Mission régionale d'autorité environnementale

**AVIS DÉLIBÉRÉ DE LA MISSION RÉGIONALE
D'AUTORITÉ ENVIRONNEMENTALE PAYS DE LA LOIRE
PROJET DE PARC ÉOLIEN DES BOULES
COMMUNE DE LOGE-FOUGEREUSE (85)
SARL PARC ÉOLIEN DES BOULES**

n° PDL-2020-4903

Carte de synthèse de la sensibilité écologique de l'aire d'étude immédiate (source : étude d'impact – page 195)

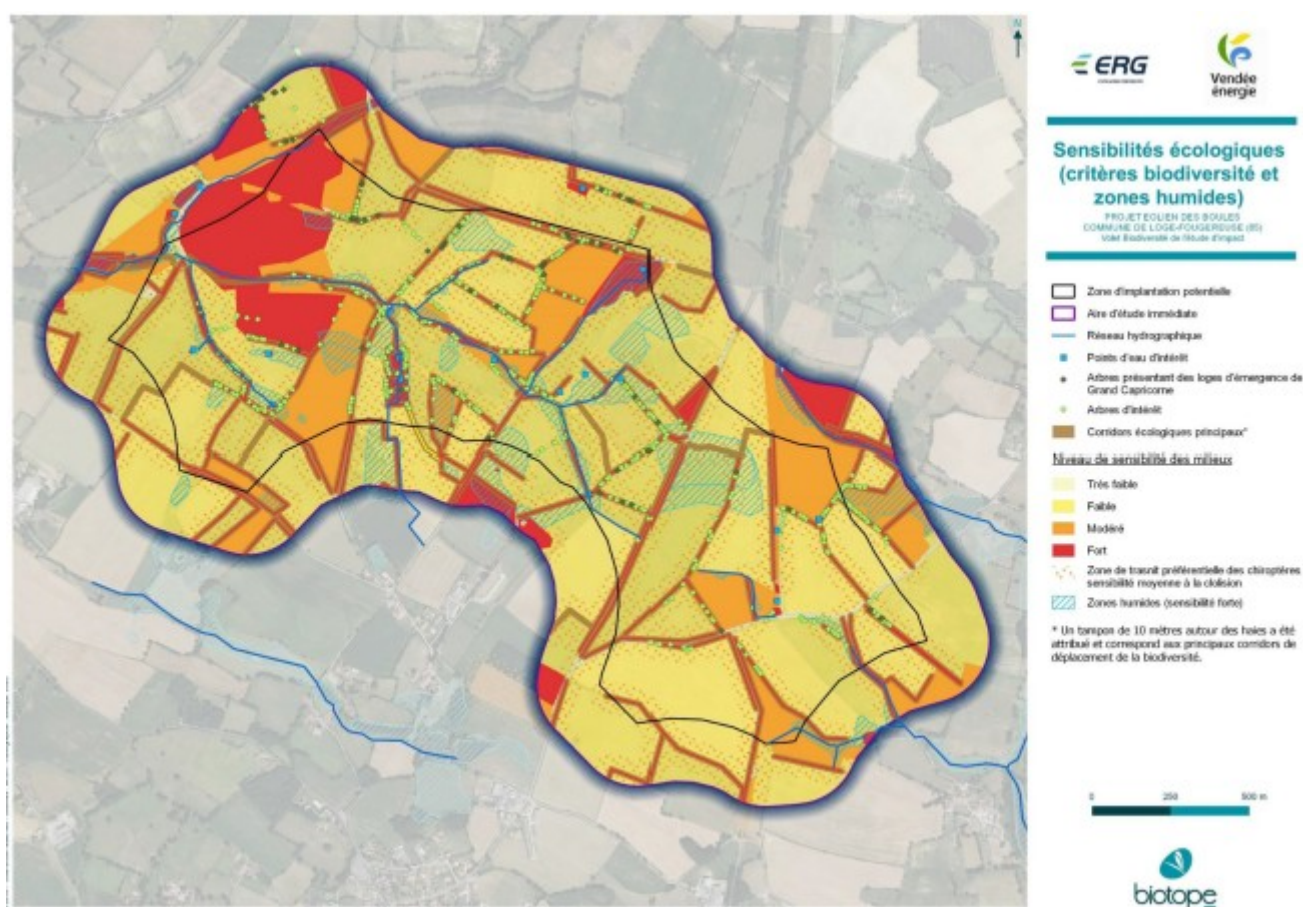
Parmi les autres critères les plus déterminants, la MRAE observe que l'étude porte sur une comparaison d'impacts potentiels, sans justifier d'une recherche aboutie d'évitement au regard des enjeux de biodiversité identifiés. S'agissant en particulier de la proximité des éoliennes à des lisières boisées ou des haies d'intérêt :

- les éoliennes sont toutes positionnées à moins de 100 m sur toutes les variantes (l'étude constatant que ces distances restent en dessous des recommandations EUROBATS de 200 mètres vis-à-vis d'une lisière boisée ou d'une haie) ;
- les variantes 1, 2 et 3 comptent deux ou trois éoliennes à moins de 50 m, dont une à 10 m pour les variantes 2 et 3 ;
- la variante 4 compte une éolienne à 28 m d'un alignement d'arbres ;
- les variantes 1,2 et 3 nécessitent la réalisation d'un pont avec destruction d'arbres d'intérêt ;
- une éolienne se situe au sein de zones de transit préférentielles pour les chiroptères en variante 4, contre trois à quatre éoliennes pour les autres variantes.

S'agissant de plus de la présence de zones humides, seule la variante 2 n'en impacte aucune directement.

La MRAe recommande d'apporter une justification étayée de la mise en œuvre proportionnée de la démarche « éviter-réduire-compenser » dans le choix de la localisation de toutes les éoliennes à une distance inférieure à celles recommandées par la bibliographie autour des boisements ou des tissus bocagers, et dans le choix de localisation de plusieurs d'entre elles au sein de zones humides.
